**СВОД ЗАМЕЧАНИЙ И ПРЕДЛОЖЕНИЙ**  
к окончательной редакции проекта национального стандарта ГОСТ Р

**«Нефтяная и газовая промышленность. Сооружения нефтегазопромысловые морские.  
Системы позиционирования плавучих сооружений»**

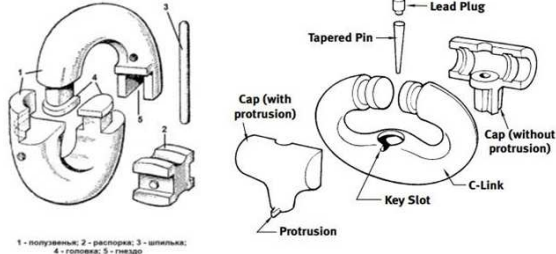
87	15.1 Системы позиционирования с якорными линиями из волоконных синтетических канатов. Общие сведения	ПК5 "Морская нефтегазодобыча" письмо №12-357вл от 18.05.2018 ПАО НК "Роснефть"	Исправить многочисленные ошибки в ссылках в следующих пунктах: п.15.1; А.6.4.2.1; А.6.4.4; А.6.4.5; А.7.2.5; А.7.2.6; А.7.4.3.; А.7.4.5; А.8.3.1.3; А.8.4.1; А.8.8.1; А.8.8.3; А.8.9.3.1; А.8.9.3.3; А.8.9.3.4; А.8.9.3.5; А.9.1; А.9.2; А.9.3.3.3; А.10.1.1; А.10.4.2.8; А.10.5; А.11.1.3; А.11.1.5; А.11.2; А.11.3; А.12; А.12.3; А.13.2.; А.13.4; А.13.5; А.14.1; А.14.2; А.14.3.	Принято После завершения редактирования текста стандарта по замечаниям и предложениям экспертов ТК23 "Нефтяная и газовая промышленность" ссылки на структурные элементы стандарта, библиографические ссылки по тексту проекта стандарта и раздел "Библиография" будут дополнительно уточнены и отредактированы на стадии редакторской правки проекта стандарта, выполняемой на договорной основе, уполномоченным НИИ Росстандарта ФГУП "ВНИИИМАШ".

Рисунок - Классификация МНГС

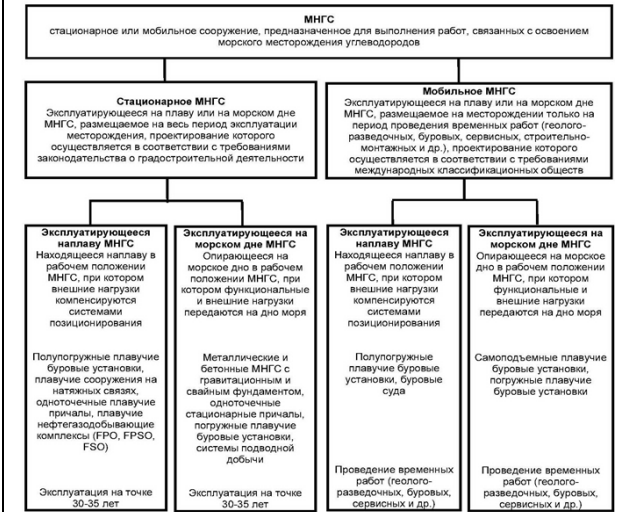
171			7. Примечание – Под системой позиционирования понимается.... Примечание исключить, т.к. определение термина «система позиционирования» и их типов приведено в соответствующих пунктах 3.6, 3.22, 3.26, этого же раздела 3.	7. Принято  Примечание исключено из терминологической статьи.
172		ПКБ "Морская нефтегазодобыча" письмо №12-695Л от 05.10.2018  дополнительные замечания АО "ЦКБ "Коралл" Б/Н	8. стационарное морское нефтегазопромысловое сооружение (fixed offshore structure): Эксплуатирующееся на плавлу или на морском дне...сооружение... Выражение некорректное. По общепринятой терминологии сооружение, эксплуатирующееся на плавлу, не может быть стационарным. Предлагается изложить в следующей редакции: «Опирающееся или установленное на морском дне...сооружение...».	8. Принято к сведению  К настоящему времени в национальной системе стандартизации не существует классификации МНГС, сформулированы отдельные терминологические статьи, но не определено положение МНГС среди сооружений. Вопрос выделения МНГС в отдельный вид сооружений уже не первый год выносятся на обсуждение профильных рабочих групп Минэнерго России. В рамках работ по стандартизации в области морской нефтегазодобычи Филлип ООО "ЛУКОЙЛ-Инжиниринг""ВолгоградНИПИморнефть" при подготовке стандартов, находящихся в настоящее время в разработке по морским операциям, системам позиционирования плавучих сооружений, общим требованиям проектирования и строительства МНГС, сформулировал классификацию МНГС и разработал соответствующую терминологическую поддержку. В общем виде классификация МНГС представлена на рисунке ниже.

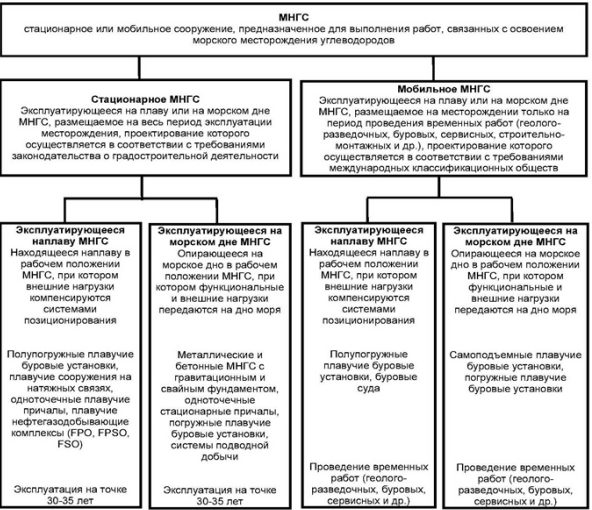
905	А.12.3.1.2  Приложение А (справочное). Дополнительная информация и рекомендации. Мониторинг технического состояния, инспектирование и техническое обслуживание. Стационарные системы позиционирования. Общие сведения. Надводные участки якорных линий	ПК5 "Морская нефтегазодобыча" б/н от 29.12.2018  дополнительные замечания АО "ЦКБ "Коралл" письмо №13СТ-104 от 27.12.2018	Третье предложение первого абзаца: «Для участков с цепями внимание должно уделяться износу звеньев, возможному усталостному растрескиванию вокруг гнезд для звеньев или направляющих блоков, а также ослабленной распоркой.». Изложить: «Для цепных участков внимание должно уделяться износу звеньев, ослаблению распорок звеньев, возможному усталостному растрескиванию вокруг гнезд для звеньев в направляющих блоках и цепных звездочках.».	Принято  Предложение изложено в представленной редакции.
